设计变更, 补充通知单

工程编号	201805007SH
专业	建筑
日期	2021.12.14
共 1 页	第 1 页

建设单位 洛阳浩德鑫置地有限公司
工程名称 开元壹号62#地块设计项目

通知单编号 建施变更041

附图

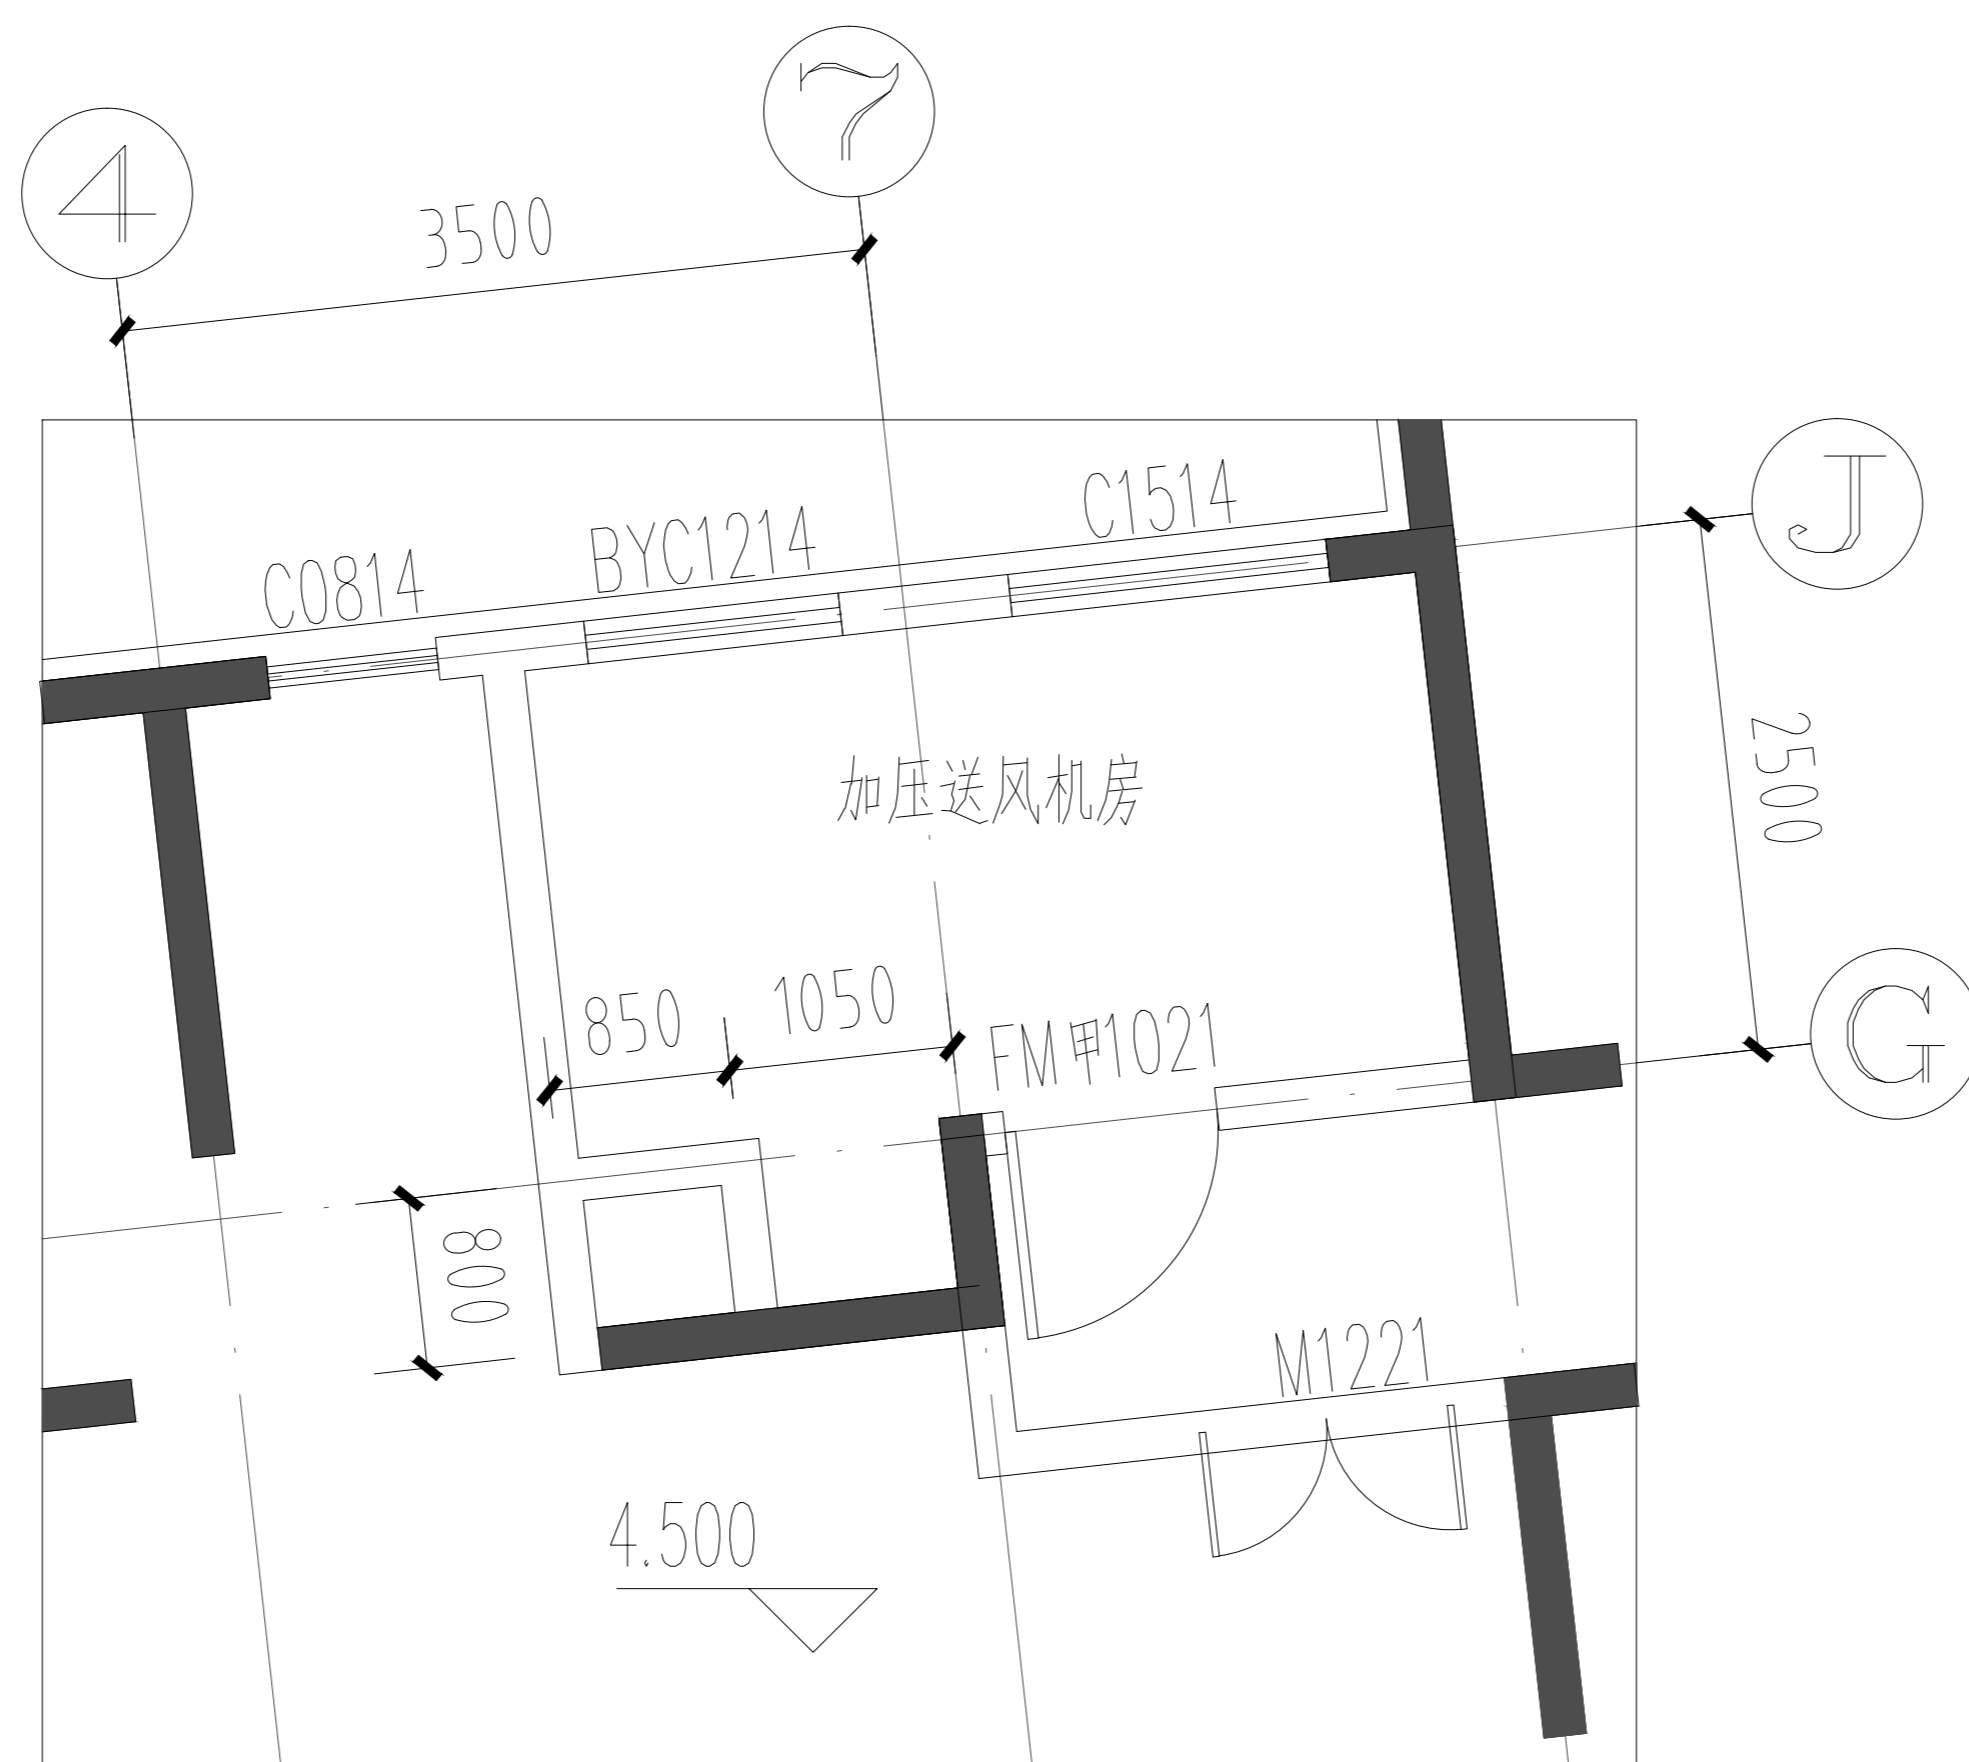
修改原因: 根据现场情况调整。 修改内容: 52#楼C1户型排烟道开洞落到二层变更, 烟道采用200厚加砌块砌筑, 如下图。
